# 三菱汎用ACサーボ セールスとサービス

No. 09-08

## HC-AQブレーキ付サーボモータ 電源リード押え板材質変更のお知らせ

| 変更前                                                                                                                  | 変更後                                                                                                                   |
|----------------------------------------------------------------------------------------------------------------------|-----------------------------------------------------------------------------------------------------------------------|
| 材質：アルミニウム合金ダイカスト材<br><br>電源リード押え板 | 材質：POM(ポリアセタール)樹脂<br><br>電源リード押え板 |

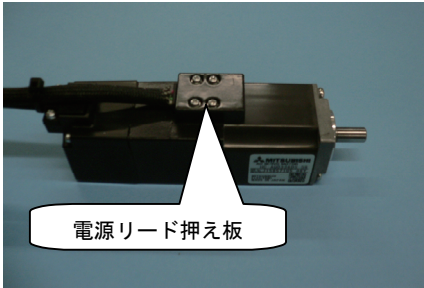
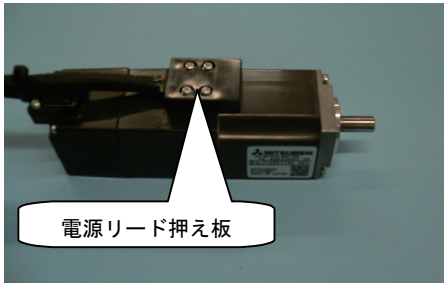
電源リード押え板の材質をアルミニウム合金ダイカスト材から、POM(ポリアセタール)樹脂に変更致します。

なお、電源リード押え板の外観寸法・形状に変更ありません。
